Comune di
VILLADOSSOLA
Provincia del Verbano Cusio Ossola

Piano
Eliminazione
Barriere
Architettoniche

Schede analisi criticità

Agosto 2024

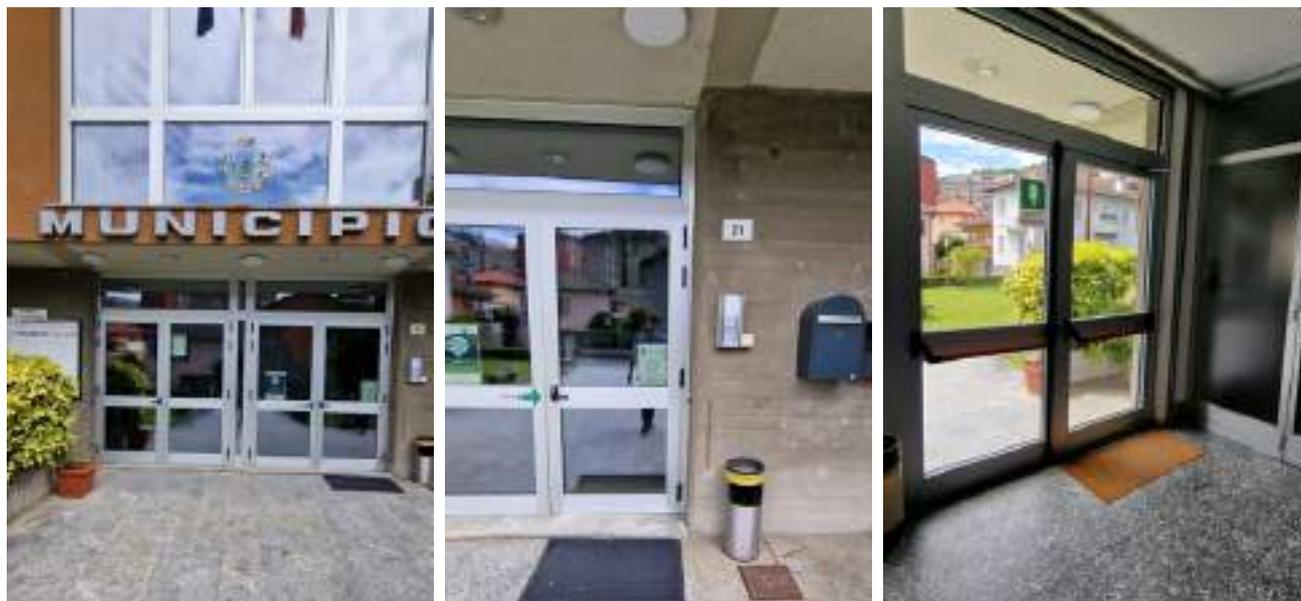
L'ingresso presenta gradino alla soglia superiore a 2,5 cm, da raccordare posizionando una rampa in alluminio bugnato. Da riposizionare il citofono, da incassare od eliminare lo zerbino esterno. L'accesso si costituisce di porte vetrate, da posizionare ai battenti dispositivo che permetta anche a persona ipo-

vedente l'immediata individuazione della superficie trasparente. Il vetro arriva sino a meno di 40 cm dal piano di calpestio, la tipologia d'infisso è comunque tale da garantire assoluta solidità anche in caso di urti con una carrozzina.

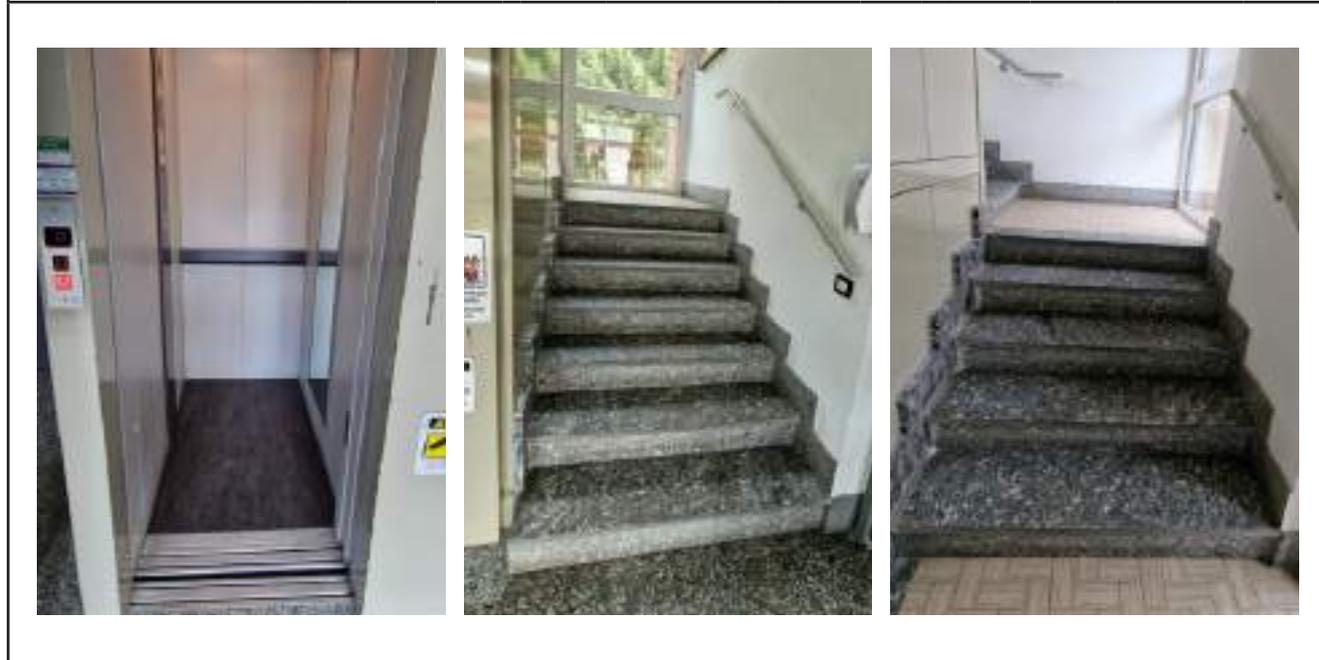
Le scale comuni interne non sono dotate di segnalazione pedotattile di fine ed inizio scala nè di corrimano ambo i lati. Di dimensioni inferiori allo standard ottimale la cabina dell'ascensore.

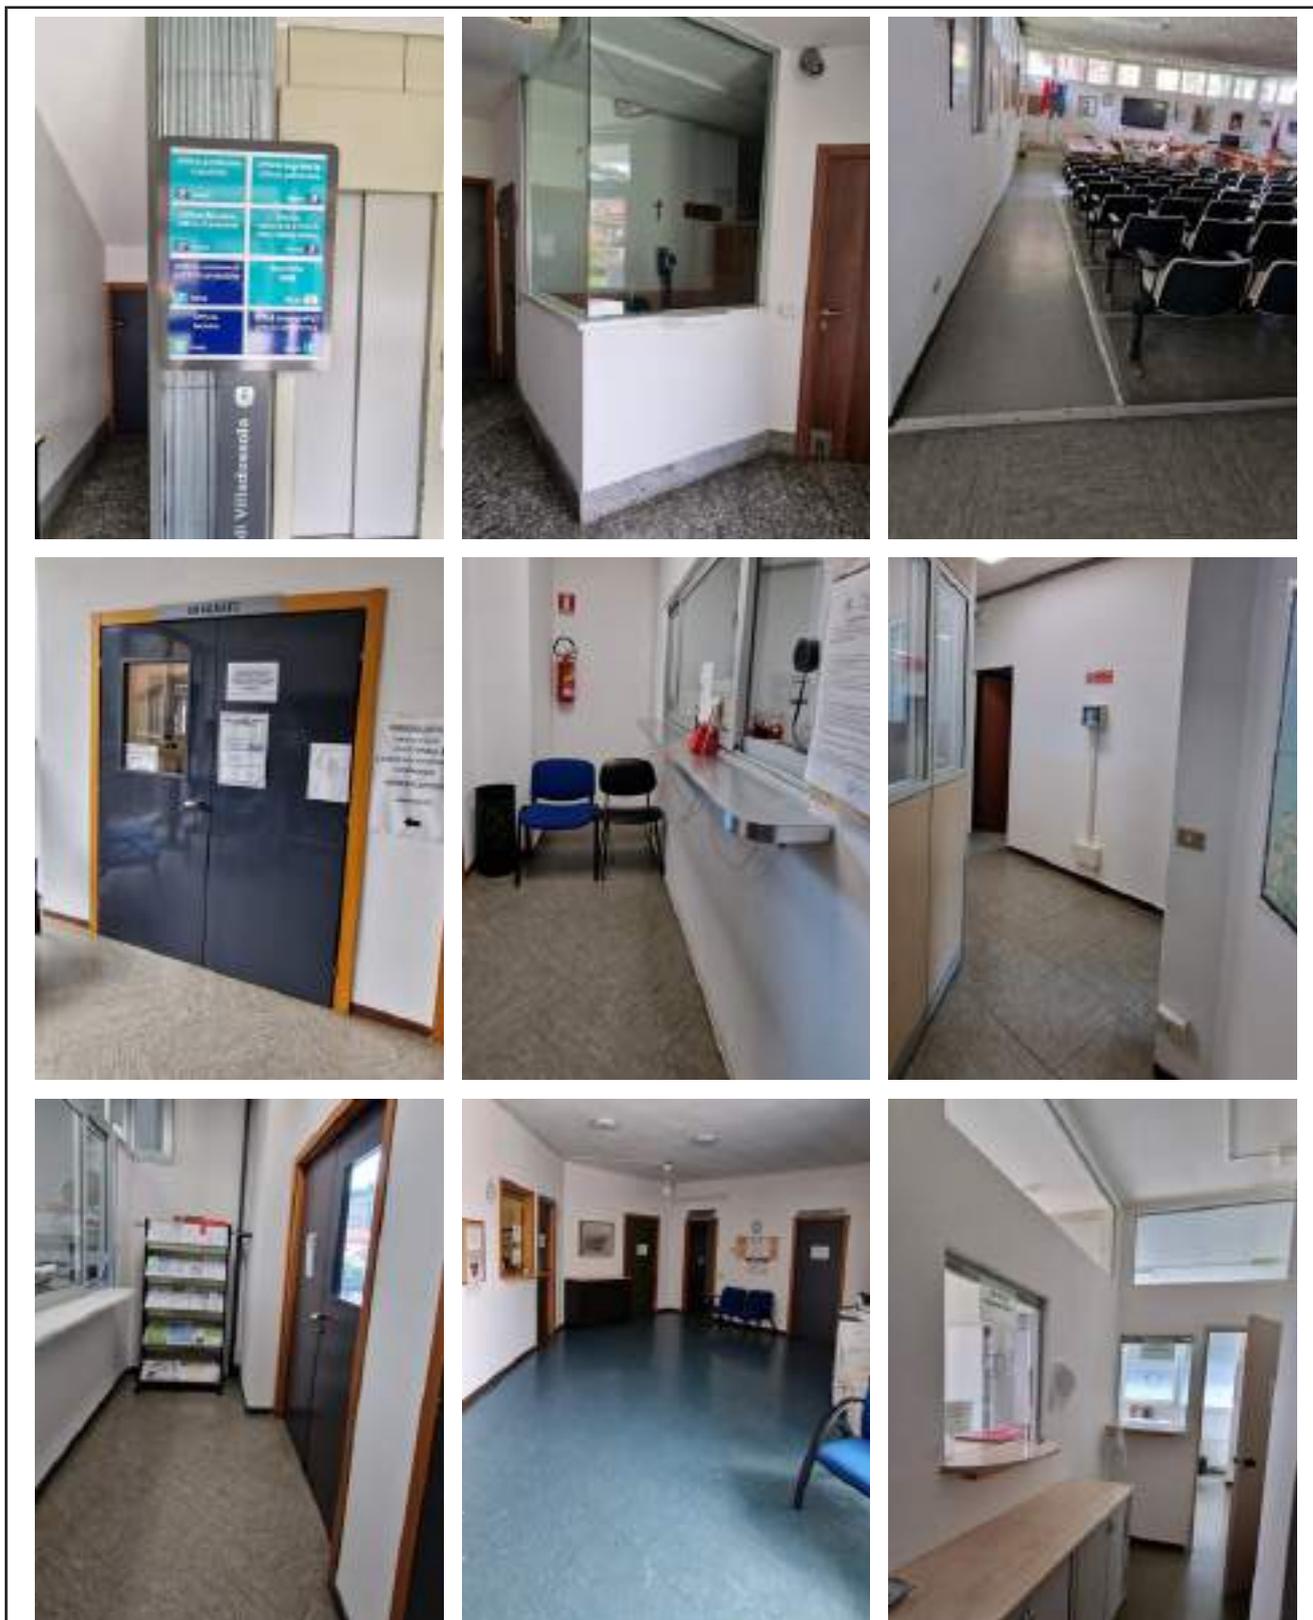
La cartellonistica/segnaletica puo' essere implementata con cartelli CAA (Comunicazione Alternativa Aumentativa) utili per persone con disturbi dello spettro autistico, ipovedenti o persone di lingua straniera. Diversi uffici con sportelli di ricevimento al pubblico non sono dotati di sportello accessibile con altezza del pianale entro i 90 cm da terra (Area tecnica, Anagrafe, Ragioneria, Protocollo, PL, Segreteria, Personale) oltre al gabbiotto di guardiania al pt attualmente dismesso. Presente un restringimento dovuto ad un arredo mobile che provoca un restringimento al di sotto dei 90 cm nel corridoio in corrispondenza dell'Ufficio Segreteria, da rimuovere.

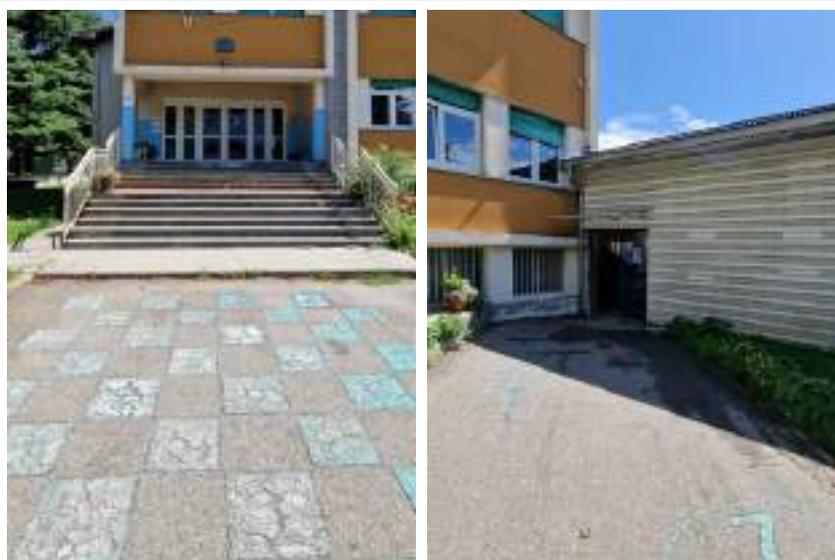
In disuso l'accesso al corpo di fabbrica preesistente, l'accesso principale si costituisce di una porta vetrata, da posizionare ad entrambi i battenti dispositivo che permetta anche a persona ipovedente l'immediata individuazione della superficie trasparente. Il vetro arriva sino al pavimento, la tipologia d'infisso è comunque tale da garantire assoluta solidità anche in caso di urti con una carrozzina.

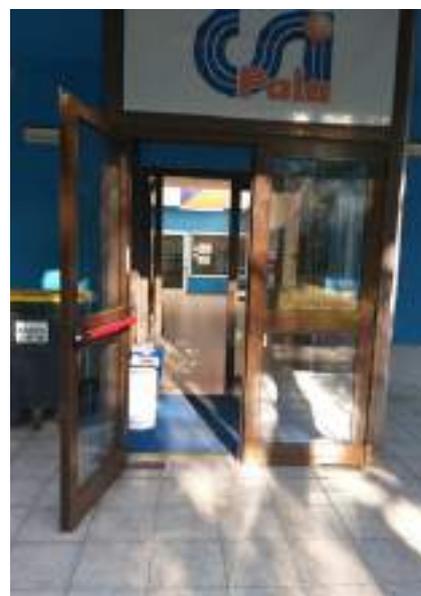
Tutti i battenti delle porte vetrate d'ingresso devono essere dotate di vetrofanie per renderle immediatamente individuabili anche da parte di persone ipovedente.

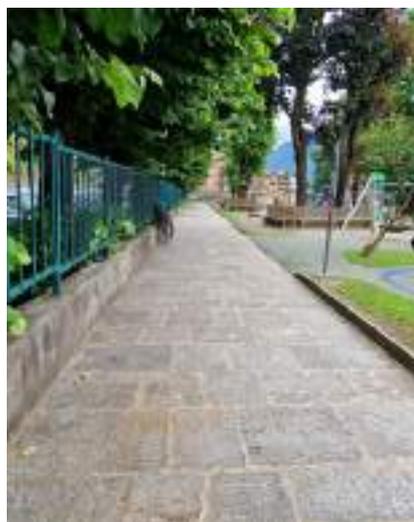
Il parco presenta percorsi pavimentati accessibili, seppur il sito si sviluppi per lo più in pendenza. Opportuno dotare di corrimano per l'intera lunghezza la rampa che conduce ai campi da tennis, la scalinata che permette di raggiungere il percorso lungo il torrente non presenta corrimani nè segnalazioni pedotattili per non vedenti, similmente quella che conduce ai campi da tennis.

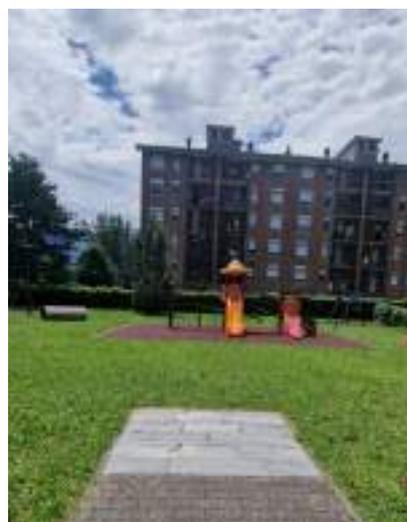
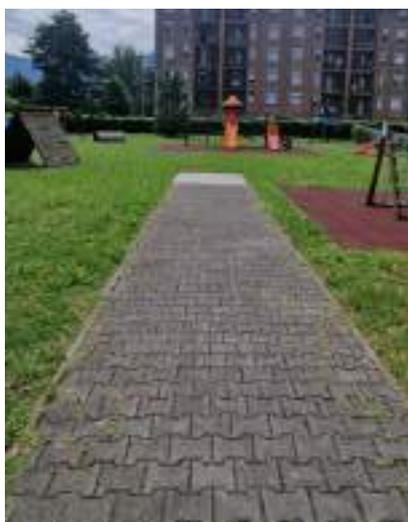
Ad eccezione del camminamento d'ingresso il resto del parco risulta a prato, non consentendo ad utente su carrozzina di raggiungere i punti d'interesse (sedute, fontanella), in corrispondenza delle attrezzature che prevedono rischio di caduta sono presenti aree pavimentate in mattonelle di gomma, percorribili anche da utenti con fragilità, nessuna delle attrezzature tuttavia è della tipologia inclusiva.

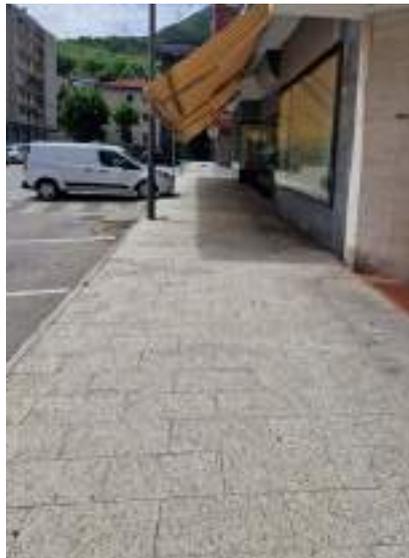
La Piazza risulta nel complesso accessibile, presente un'isola pedonale centrale, sede settimanalmente insieme al resto della Piazza del mercato. Continuo e privo di salti di quota è anche il percorso al perimetro della Piazza, in parte porticato, con alcune attività commerciali. Nessuno degli attraversamenti pedonali di accesso all'isola centrale ed in corrispondenza delle intersezioni con le Vie di accesso alla Piazza sono dotati di segnalazioni pedotattili per non vedenti.
